Bebauungsplan Nr. 421 B "Marktstraße" Sankt Augustin-Menden

Bebauungsplan Nr. 421 B "Marktstraße" Sankt Augustin-Menden; Frühzeitige Beteiligung der Öffentlichkeit gem. § 3 Abs. 1 BauGB

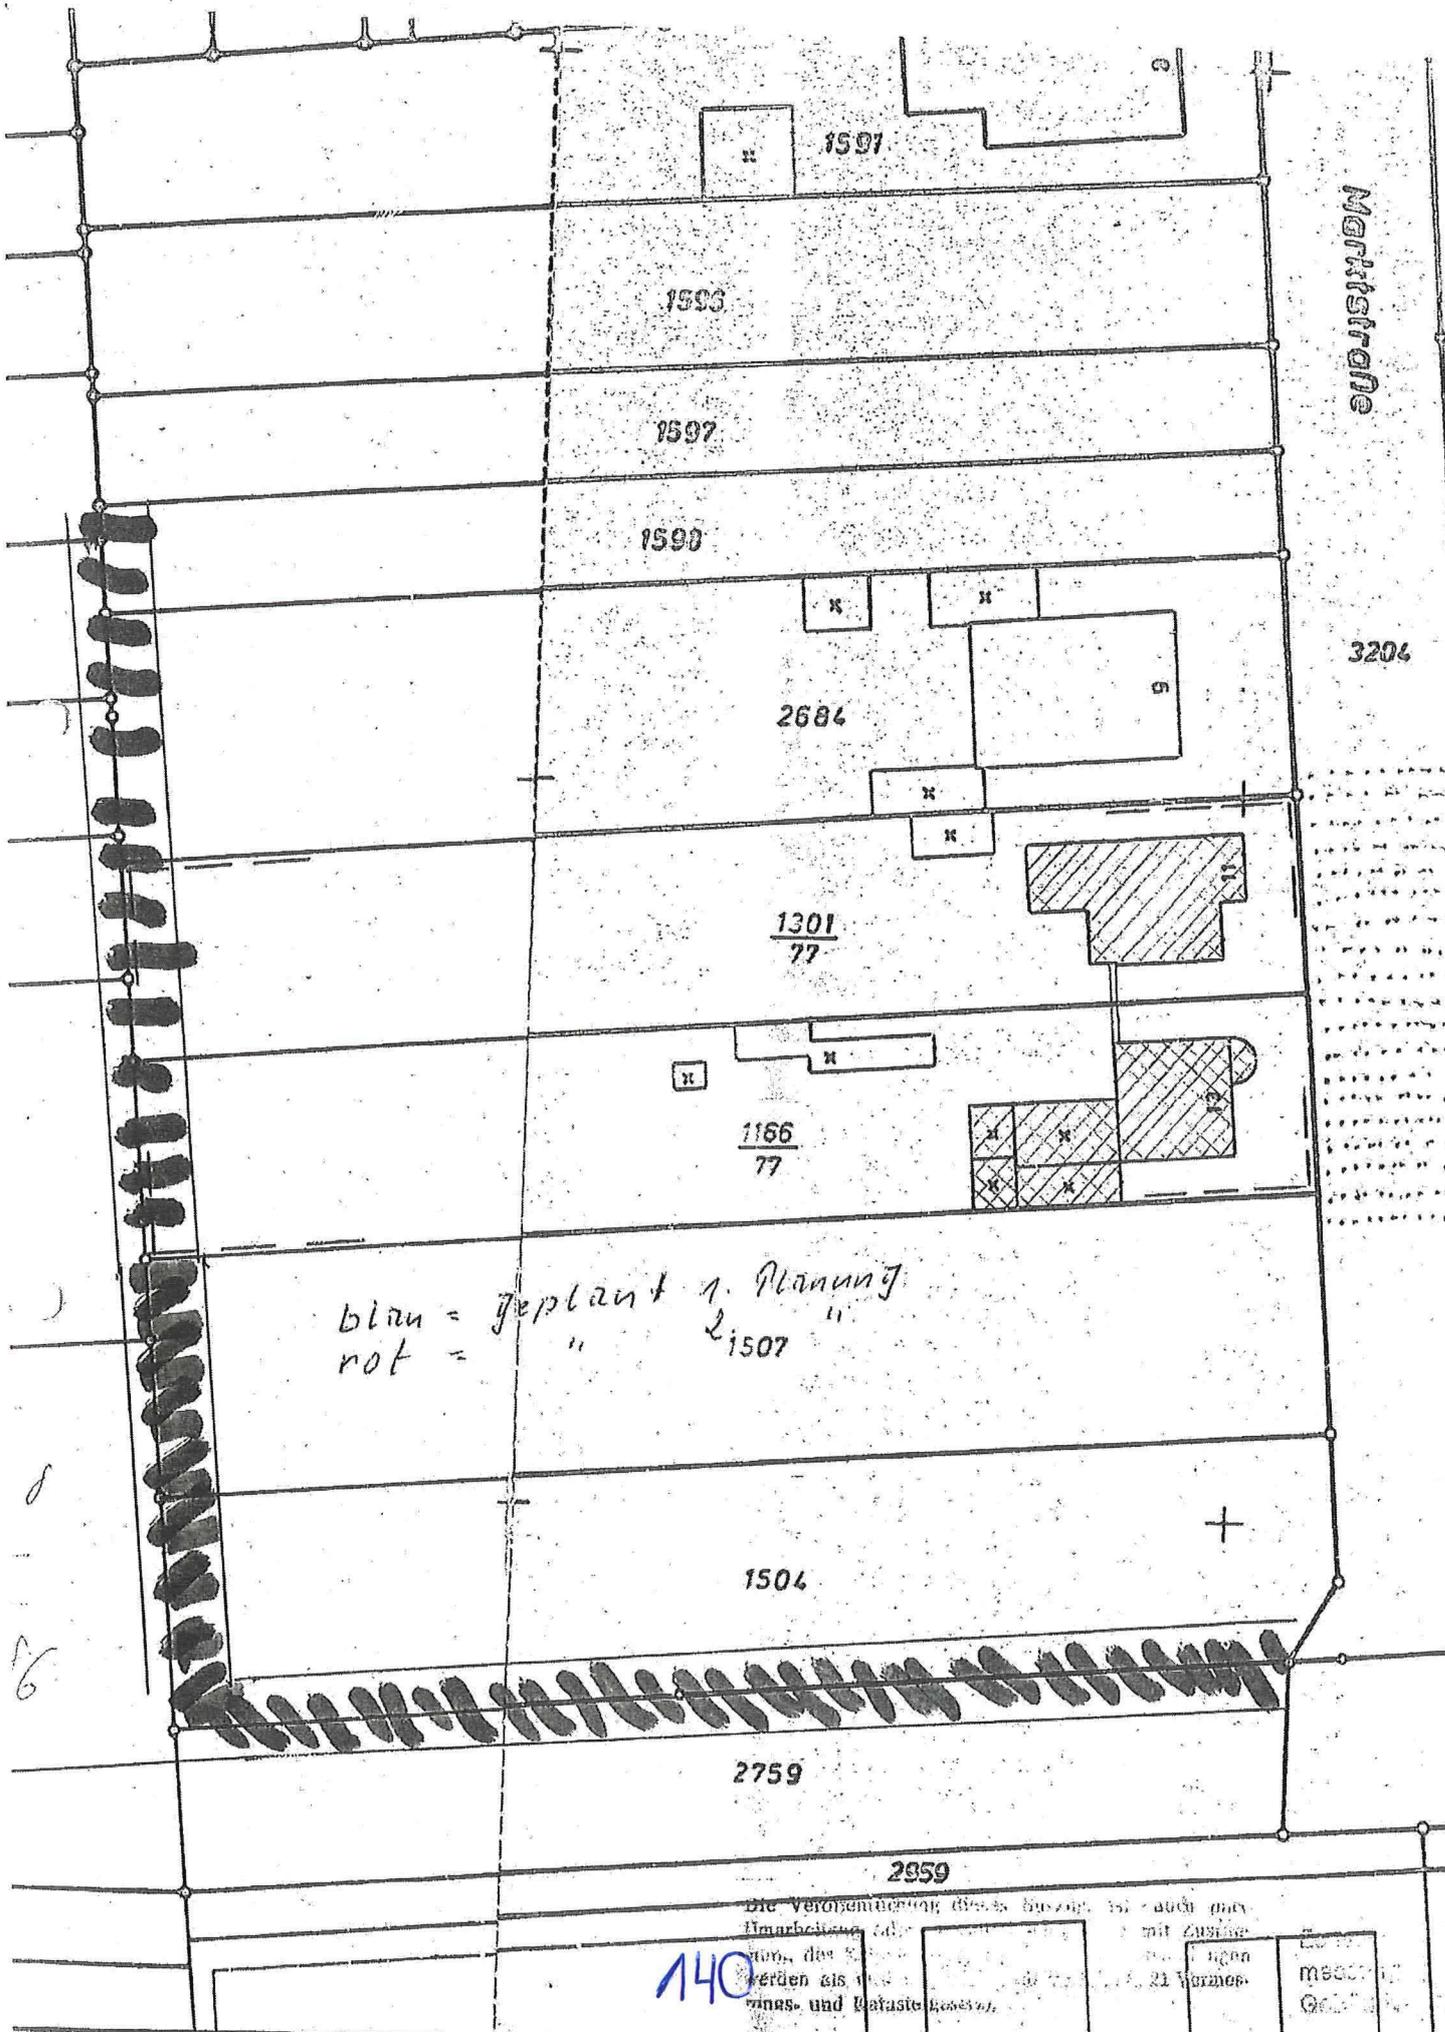
Wir hatten am Donnerstag, dem 14.11.2019 Gelegenheit, den Entwurf für die geplante Bebauung und anzusehen, sowie die Ausführungen der Planer und Architekten zu hören. Etwas überrascht waren wir doch, dass Straßenplanungen aus dem 1. Entwurf nicht mehr vorgesehen waren. (Siehe rote Striche, demnach geht die Straße nur bis zu unserem Grundstück, Parz. 1166/77). Die Grundstücke an der Marktstraße haben eine Länge von ca. 100 m. Hier könnten auf privater Basis, wenn die Straße weiterführen würde, 1 ½ bis 2-geschossige Wohneinheiten entstehen. Diese langen Gärten werden künftige Generationen nicht mehr bewirtschaften wollen. Es ist also nur eine Frage der Zeit, dass hier gebaut wird, zumal die Stadt Sankt Augustin Wert darauf legt, dass brach liegende Grundstücke bebaut werden! Wie weit ist es denn geplant, in dieser Stichstraße den Kanal zu verlegen?

Weiter sind an der Grenze zu unserem Grundstück (Parz. 1166/77 Lageplan anbei), Häuser 3-geschossig plus Staffelgeschoss vorgesehen. Hier möchten wir energisch unseren Einspruch anmelden. Denn diese Häuser machen durch die enorme Höhe, eine Bebauung für 1-Familienhäuser (1 bis 2-geschossig) unmöglich, zumal die Breite der Grundstücke Mehrfamilienhäuser nicht zuließen. Daher darf man erwarten, dass auch hier, wie an der Mittelstraße und Boschstraße eine Bebauung 2-geschossig mit Staffelgeschoss, vorgesehen wird.
